10 mars 2010

**Projet de construction de la voie de contournement de Rouyn-Noranda – route 117**Déposant du mémoire: Jean-Marie Letendre

# ANNEXE "A"

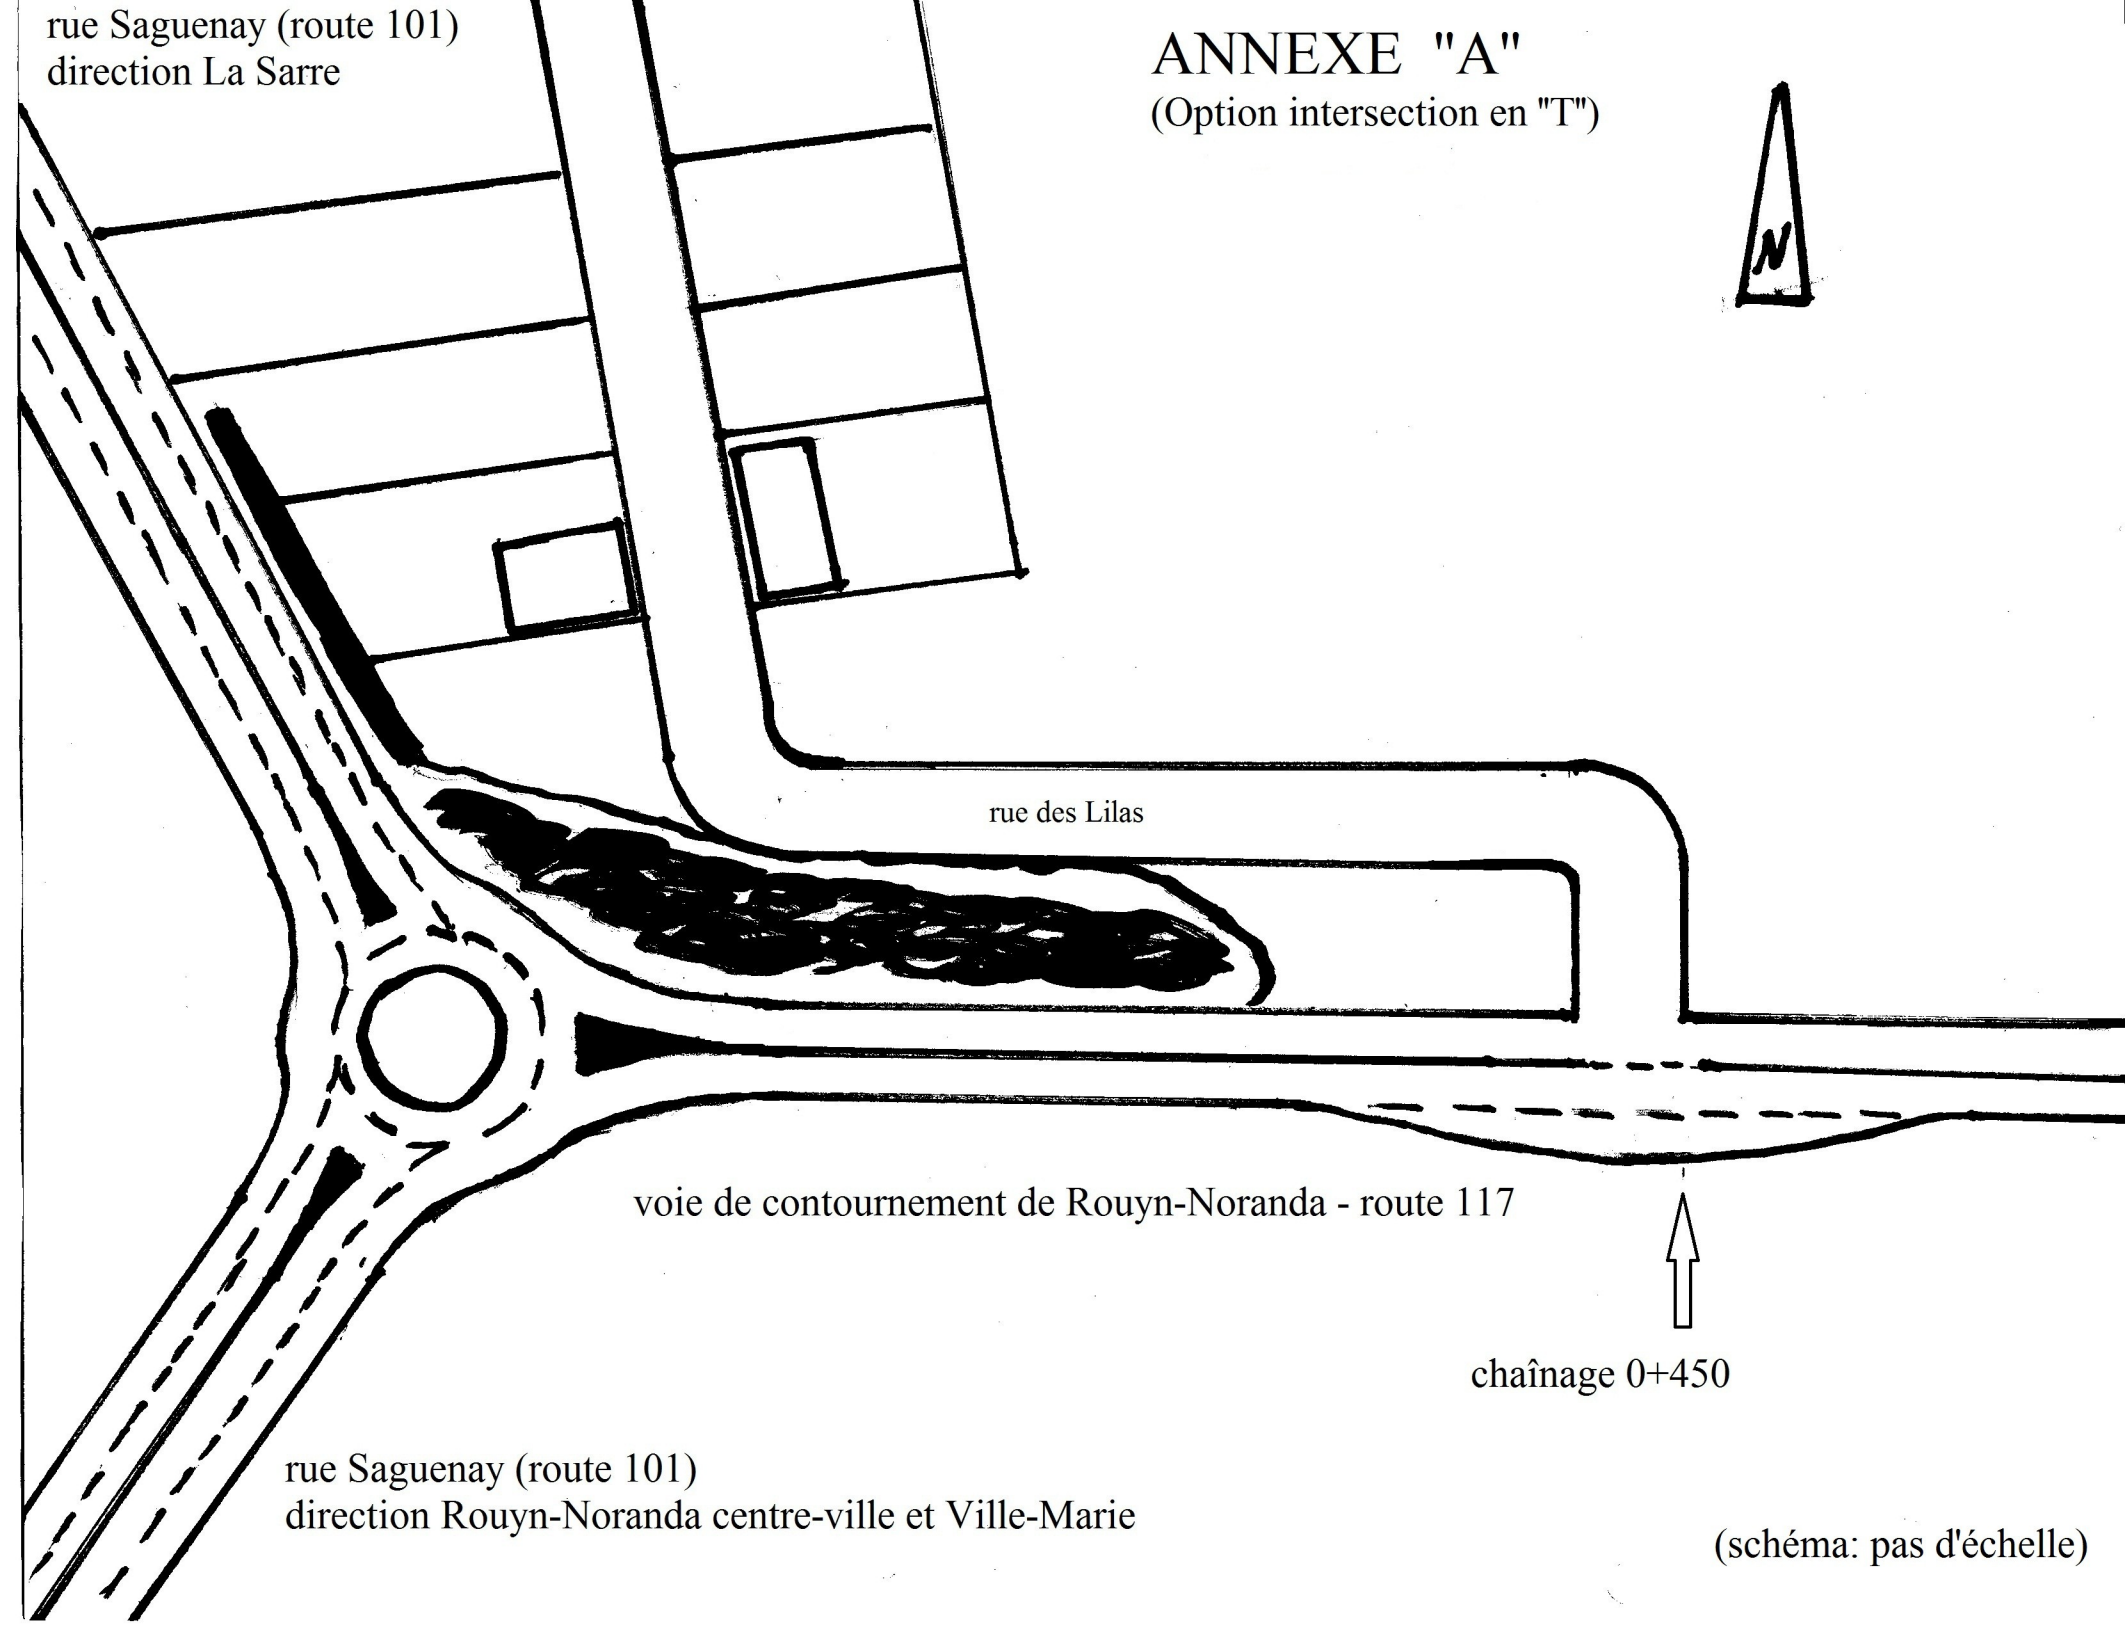
5. Étant donné qu'à partir de la rue des Lilas vers le secteur de 450m le type de dépôt est de contenu roc et glaciolacustre (réf. PR3.1\_C8), cela est plus favorable à la stabilité d'une construction de rue que dans la zone organique entre des Lilas et Landry. De même que l'ensemble des travaux se déroulant le long de la voie de contournement, il ne s'agirait que d'un élargissement de la zone d'emprise en incluant la bande de sonorisation. De la rue des Lilas actuelle au point de 450m il y a 350m dont 90m sont déjà en remblais (réf. PR3.1\_C9). Donc 260m de remblayage pour ce secteur comparativement à 300m pour des Lilas/Landry. En annexe, un schéma démontre le déplacement de l'entrée de la rue des Lilas actuelle vers le secteur de 450m.

6. L'aspect sécurité en déplaçant l'entrée actuelle de la rue des Lilas vers l'Est d'une distance d'environ 350m (400m à l'Est du carrefour) par rapport au contournement vers la rue Dufresnoy/Saguenay ne me semble pas problématique. Le chemin Bradley avec 4100 véhicules moyen par jour en 2012 (réf. PR3.1\_C6) dont le ratio des Lilas/Bradley représente 85% de ce milieu est tout de même sécuritaire. Aux heures d'affluence, en quittant la rue Saguenay vers le chemin Bradley pour ensuite prendre la direction du cimetière, je ne pense pas qu'il y ait bouchon d'achalandage pour nuire au trafic vers l'ouest du chemin Bradley
